Étude d'impact sur l'environnement déposée au ministre de l'Environnement et de la Lutte contre les changements climatiques

Atténuation du risque à la sécurité publique lié
aux munitions explosives non explosées (UXO)
au lac Saint-Pierre

Addenda – Réponses aux questions et commentaires
Dossier 3211-02-314

Ministère de la Défense nationale

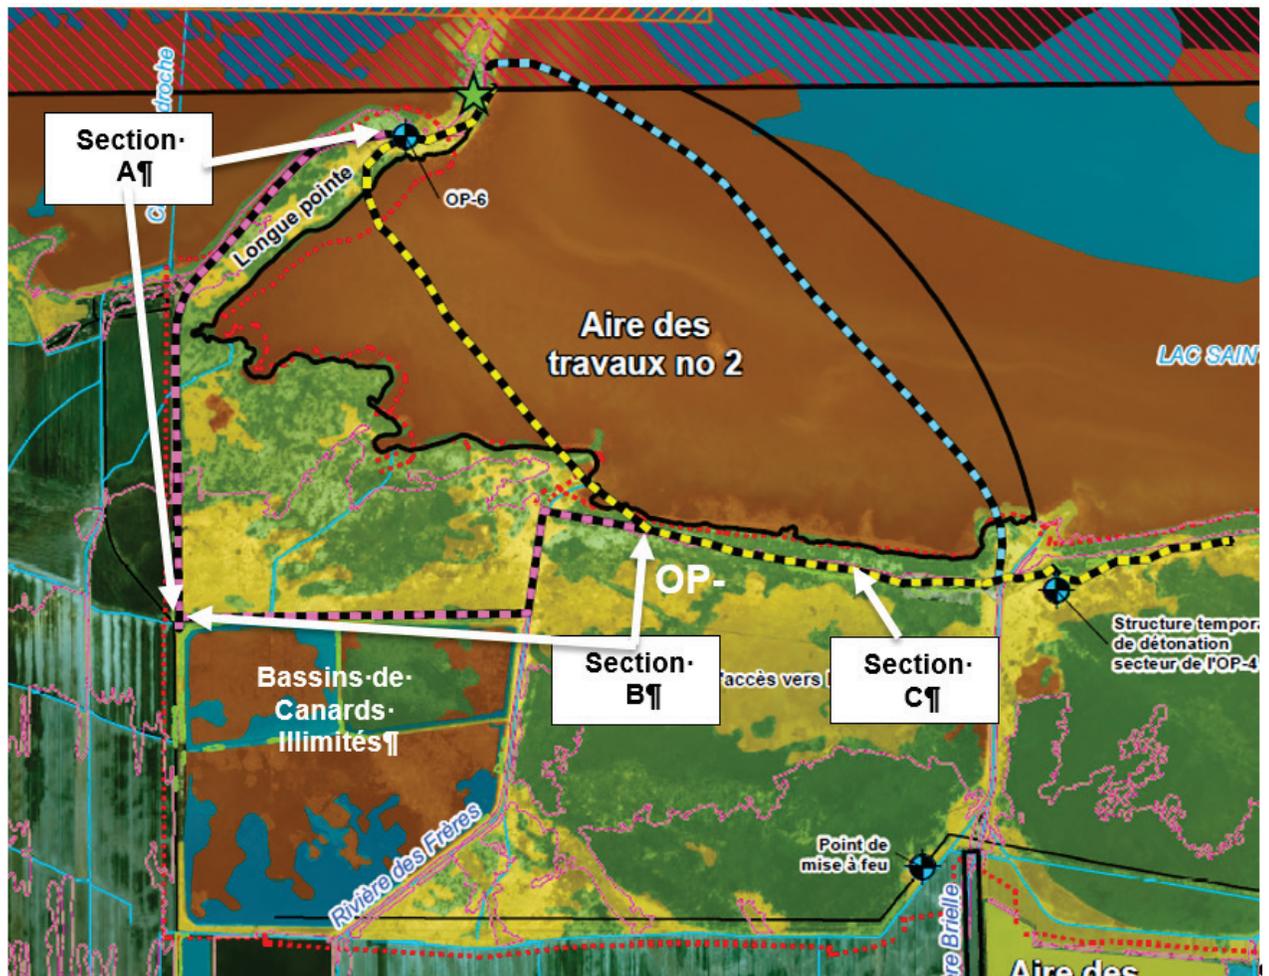
- *La liste complète des espèces floristiques exotiques et envahissantes retenues par l'initiateur et reconnue par le MELCC;*
- *La localisation d'OP-6 et d'OP-4 sur la figure 13 (GHD, 2018);*
- *La localisation des stations d'échantillonnage pour la délimitation des milieux humides (GHD, 2018);*
- *La caractérisation terrain d'OP-6 et d'OP-4 (GHD, 2018);*

Une copie de la figure 13 de GHD (2018) présentant la localisation de l'OP-4 et de l'OP-6 est présentée à l'annexe D du présent addenda à l'étude d'impact. La localisation des stations

d'échantillonnage pour la délimitation des milieux humides a été ajoutée à la figure. Comme indiqué dans le rapport d'inventaires (GHD, 2018) : « *La cartographie des habitats a été produite en considérant les observations effectuées sur le terrain, les cartographies existantes ainsi que l'interprétation d'images satellites du site.* »

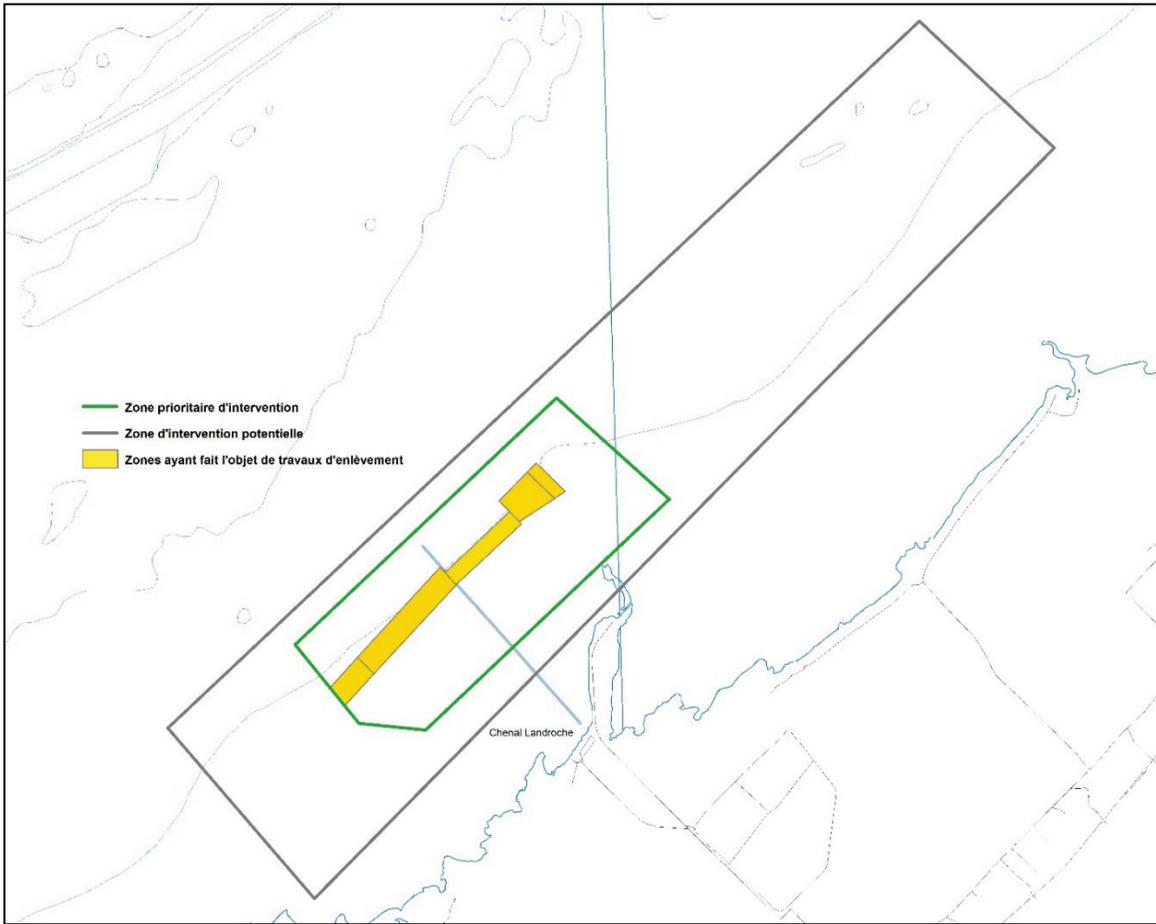
"Six sites archéologiques sont répertoriés dans la MRC de Nicolet-Yamaska comme étant d'intérêt pour le ministère de la Culture et des Communications (MCC). (...) Pour leur part, les milieux subaquatiques présentent peu d'intérêt archéologique pour les Premières Nations (comm. pers., Hugo Mailhot-Couture, GCNWA, octobre 2018). (EI-s3.2.3.4, p.49)"

Cependant, aucune autre mention n'est faite des effets potentiels du projet sur le patrimoine archéologique. La seule référence au sujet est située dans la matrice d'interrelations au tableau 2 de l'étude d'impact, situé en annexe du rapport où l'initiateur semble considérer qu'aucune des composantes du projet ne risque d'interférer avec cet aspect (EI-Tableau 2).

L'initiateur doit justifier adéquatement sa conclusion quant à l'absence d'interactions possibles entre son projet et le patrimoine archéologique.

Comme indiqué dans le rapport principal de l'étude d'impact, les milieux subaquatiques présentent peu d'intérêt archéologique. Aucun impact n'est donc appréhendé pour l'ensemble des activités qui se déroulent dans ces milieux. La seule aire des travaux en dehors des terres fédérales en milieu terrestre est l'aire des travaux n° 3. Les travaux dans cette aire se limitent à l'entretien d'un chemin existant qui ne causera pas de nouvelle perturbation du sol pouvant affecter des biens ou des sites archéologiques qui pourraient être présents. Nous notons également que les terres avoisinantes à cette aire des travaux sont des champs agricoles qui sont régulièrement labourés et qui présentent peu de potentiel de contenir des sites archéologiques non perturbés. Notons que les activités ayant lieu à l'intérieur du CEEM se limitent à des chemins et sites déjà utilisés. Le lecteur est invité à lire la réponse à la question 42 qui traite de potentiel archéologique et qui peut apporter des informations supplémentaires.
